**«Животноводческий комплекс молочного направления  
(молочная ферма), предназначенный для содержания и  
доения КРС» южнее с. Сикияз МР Дуванский район  
Республики Башкортостан**

Раздел 3. Архитектурные решения

Часть 4. Родильное отделение

02.Рассвет.21-АР4

|         |         |         |        |       |       | План на отм. 0,000   |      |        |

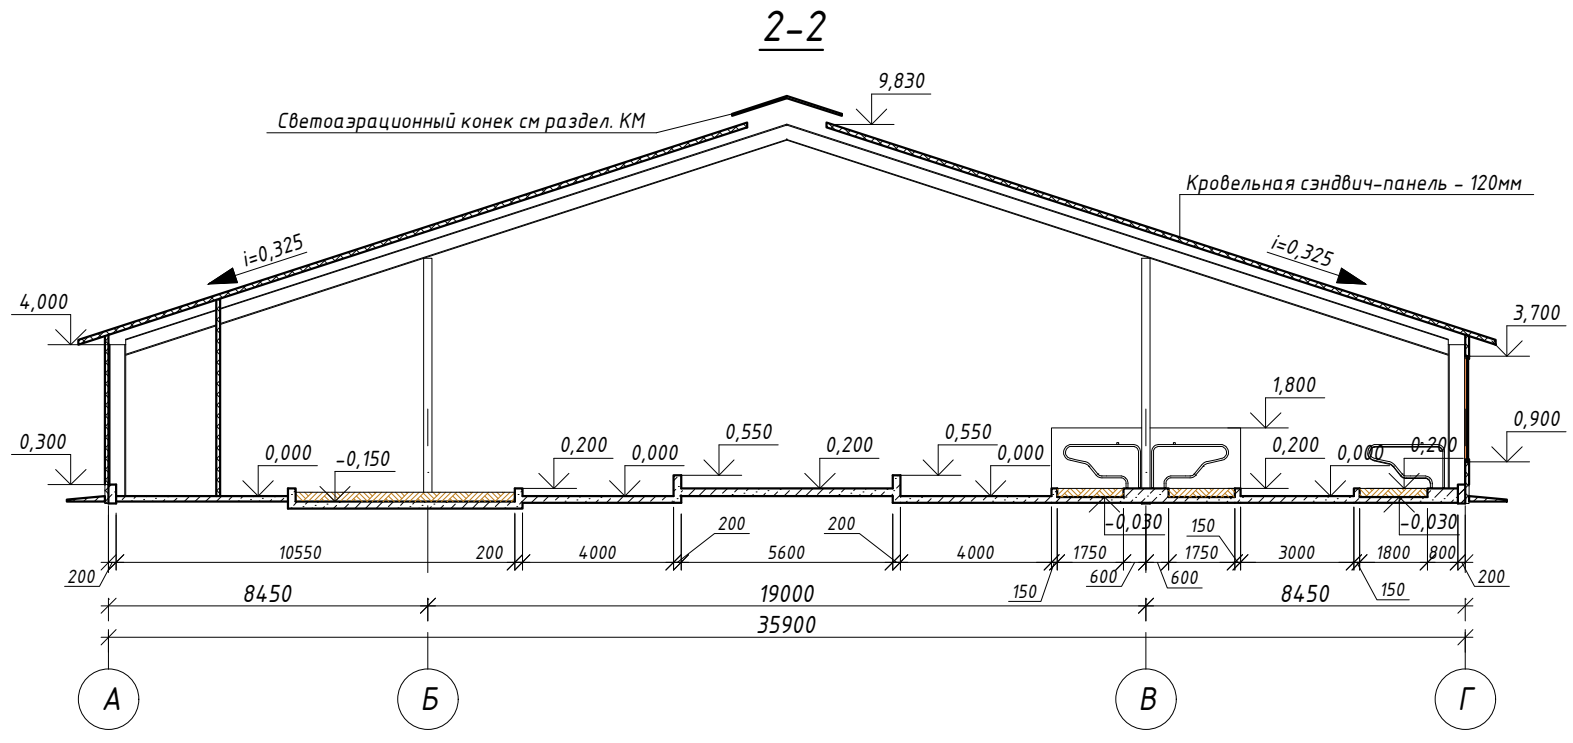
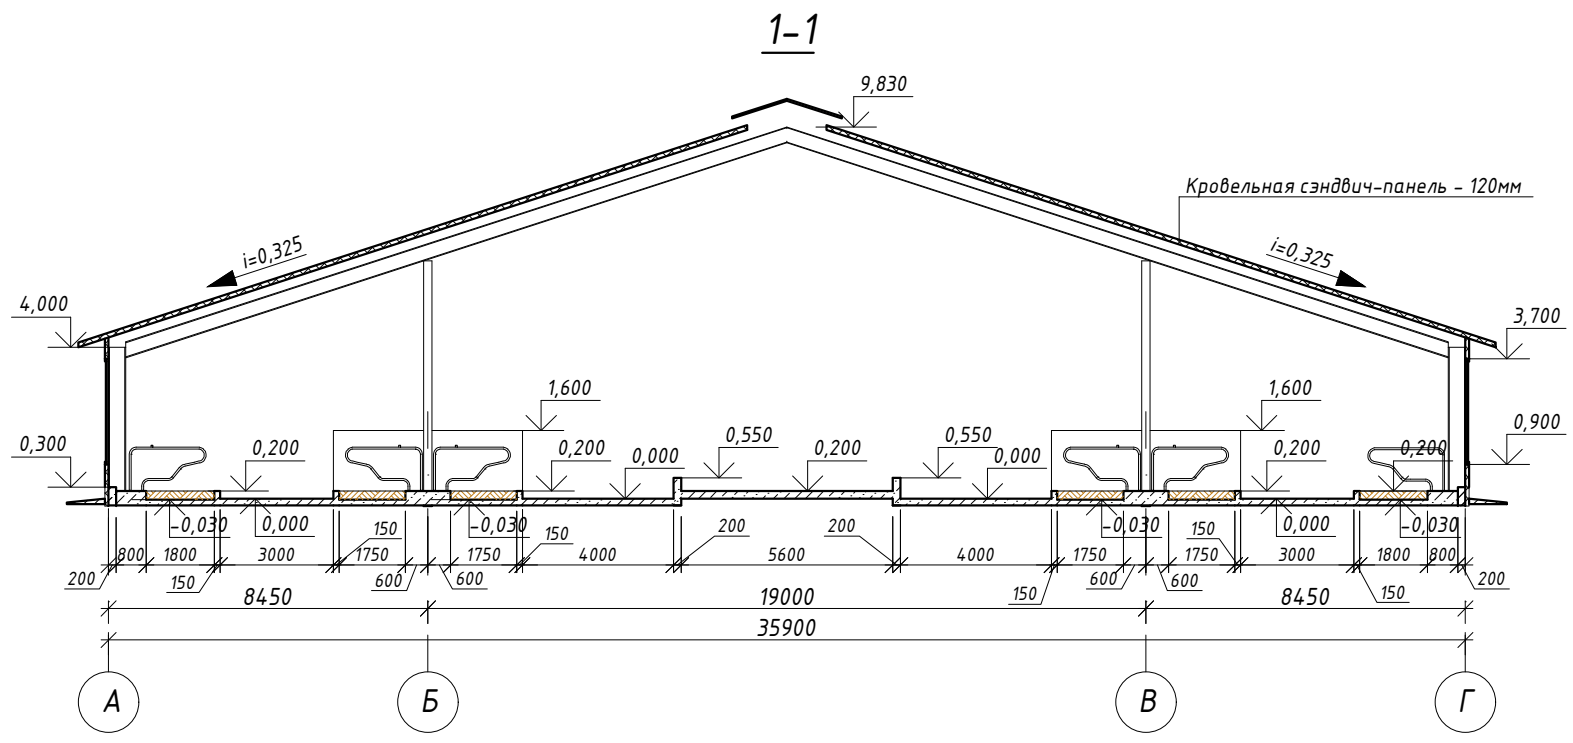
| Изм. | Лист | Содержание изменения   | Код | Примечание |
|------|------|--|-----|------------|
| 1    | 1-3  | <p><u>Графическая часть</u></p> <p>Корпус увеличен в длину на 11,5 м, изменена планировка в связи с новой технологической схемой, изменены ТЭП</p> | Э   |            |
